# Planungsdialog Südschnellweg

10. Sitzung am 22.11.2017

## Ergebnisprotokoll – Entwurf

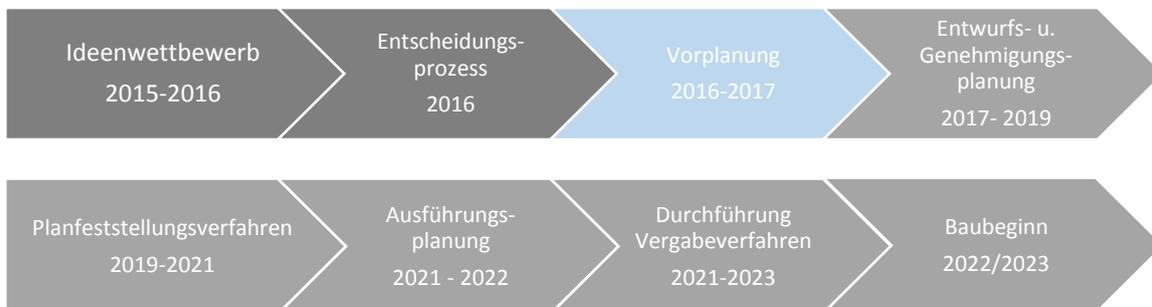
? *Wird die Brücke in Ricklingen mit Lärmschutzwänden versehen werden?*

! *Antwort NLStBV: Aktuell werden auf den Brücken über den Ricklinger Kiesteich und die Leine keine Lärmschutzwände vorgesehen, weil kein rechtlicher Anspruch besteht. Weiter westlich liegende kleinere Brücken über den Mühlenholzweg, die Ihme und die Bauernwiese sind nordseitig im Bestand mit einer Lärmschutzwand ausgestattet. Diese Bauwerke erhalten wieder Lärmschutzwände ähnlich wie im Bestand.*
